Kahekorteriqa elamu

| Joonis:<br>Vaated 1 ja 3 |            |
| Joonis nr                | AR-6-01    |

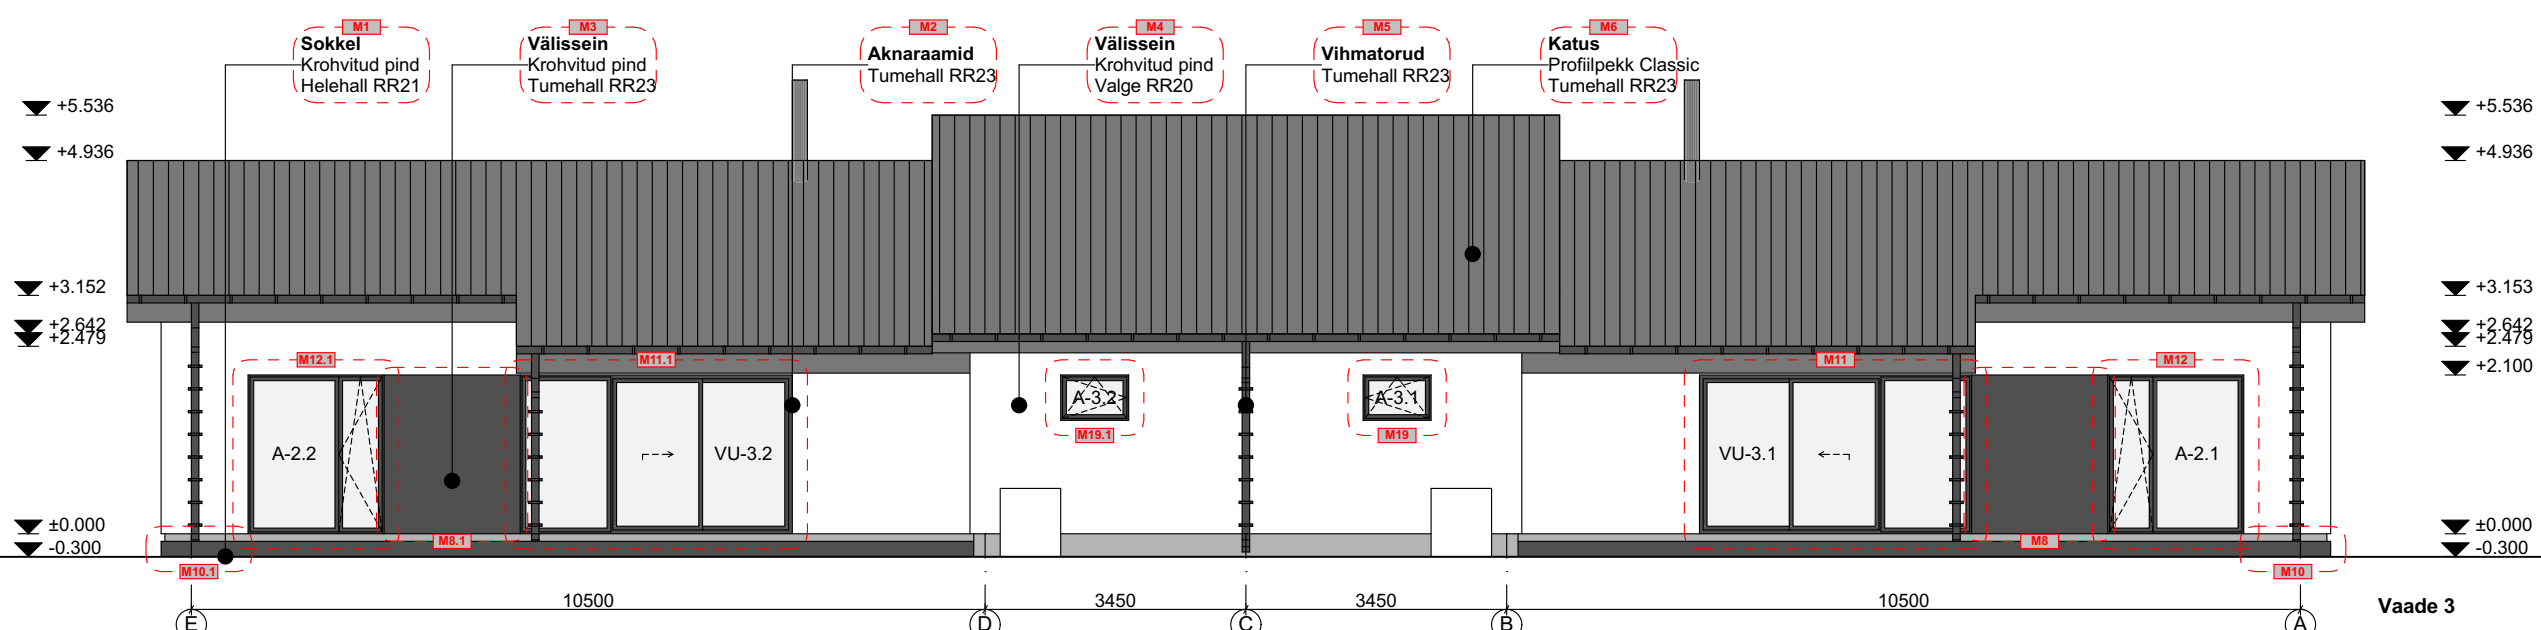
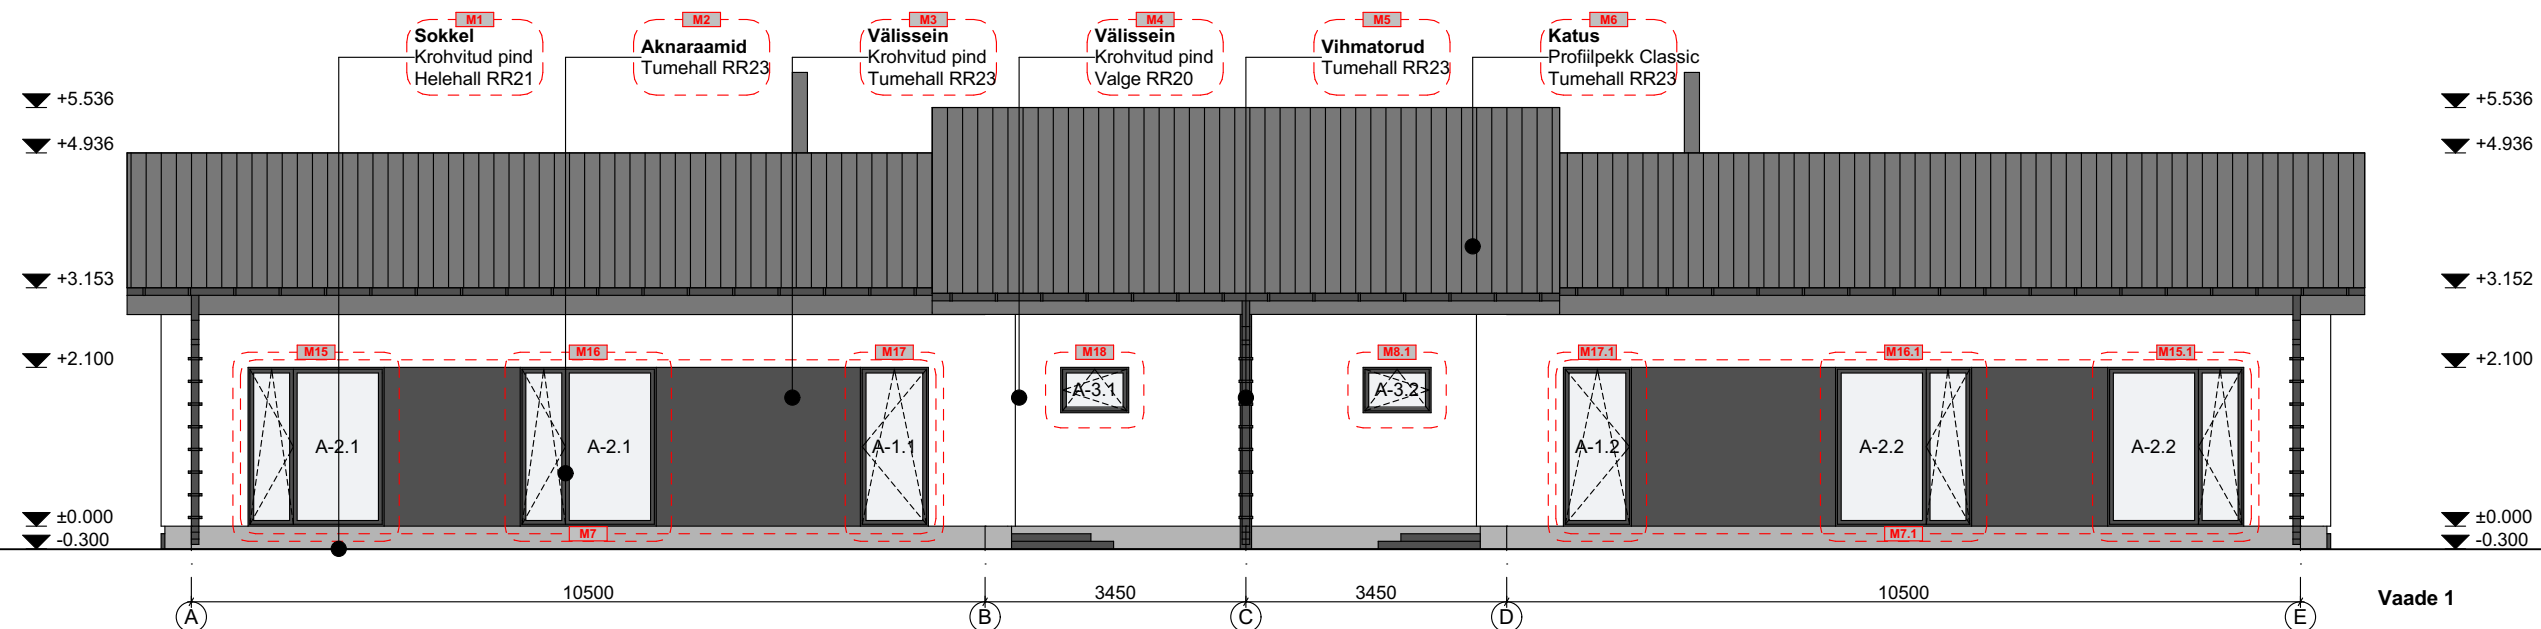
| M1 |      | Krohvi toon muudetud                  | M10 | M10.1 | Terrass pikendatud                |
| M2 |      | Aknaraamide toon muudetud             | M11 | M11.1 | Ukse asukoht ja kuju muudetud     |
| M3 |      | Viimistluse materjal ja toon muudetud | M12 | M12.1 | Akna asukoht ja kuju muudetud     |
| M4 |      | Krohvi toon muudetud                  | M15 | M15.1 | Kahe akna asemel rajatud üks aken |
| M5 |      | Vihmatorude toon muudetud             | M16 | M16.1 | Akna asukoht ja kuju muudetud     |
| M6 |      | Katuse materjal ja toon muudetud      | M17 | M17.1 | Akna asukoht ja kuju muudetud     |
| M7 | M7.1 | Dekoratiivse elemendi kuju muudetud   | M18 | M18.1 | Akna asukoht ja kuju muudetud     |
| M8 | M8.1 | Dekoratiivse elemendi kuju muudetud   | M19 | M19.1 | Akna asukoht ja kuju muudetud     |
